電源開発株式会社
大間原子力発電所

解放基盤表面位置の設定について

平成16年8月
原子力発電安全審査課

図-10 地盤のS波速度構造

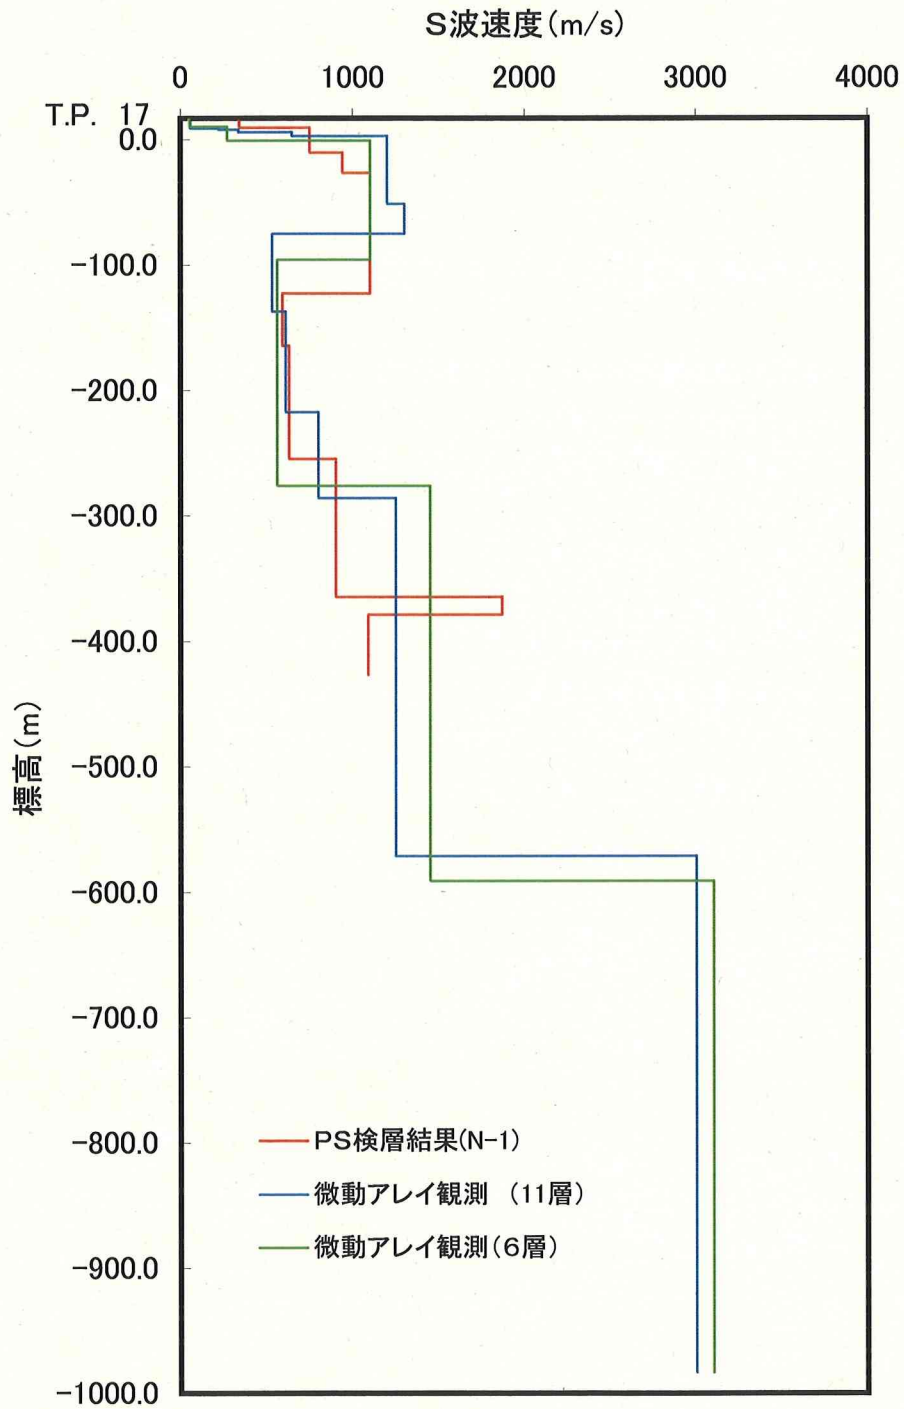
図-10 に逆解析から推定した地盤のS波速度構造を原子炉建屋位置におけるPS検層結果と併せて示す。敷地周辺で実施した微動アレイ観測は、地盤のS波速度の大きなコントラストを捉えるために実施したものであるが、図-10 に示すように、層数を11層として行った逆解析の結果、T.P.約-300m 以浅ではPS検層と同様の傾向を示し、T.P.約-220mより深い地盤のS波速度については0.7km/s以上と推定され、深さとともに漸増している。なお、層数を6層として推定したS波速度構造についても同図に併せて示すが、おおむね同様の傾向を示している。

このことから、敷地周辺における微動アレイ観測により推定した地盤のS波速度は、T.P.-220m以深の深部地盤において、0.7km/s を下回ることはないとしている。
